Rapport de contrôle d'installations électriques à basse et à très basse tension

RÉF. 45/2024/65172/01:1

DATE DU CONTRÔLE 13/05/2024 AGENT VISITEUR Mateusz Bargielski
ADRESSE DU CONTRÔLE place de l'ancienne barrière 6 (étage 1er) - 1090 Jette TYPE DE CONTRÔLE Visite de contrôle vente ancienne installation (8.4.2.)

CONCLUSION : NON CONFORME

Croquis de position élémentaire et descriptif sommaire des tableaux

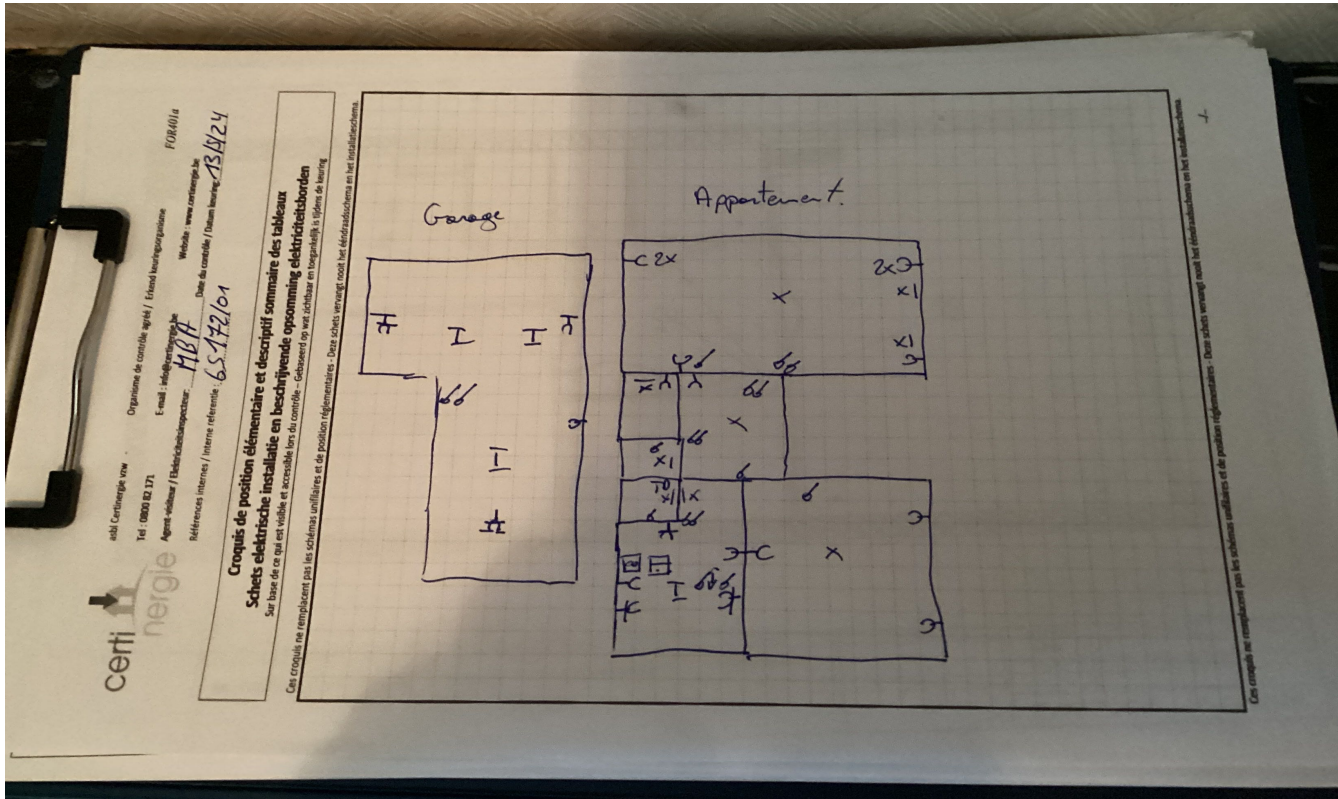
sur base de ce qui est visible et accessible lors du contrôle
 Note : ces croquis ne remplacent pas les schémas unifilaires et de position réglementaires
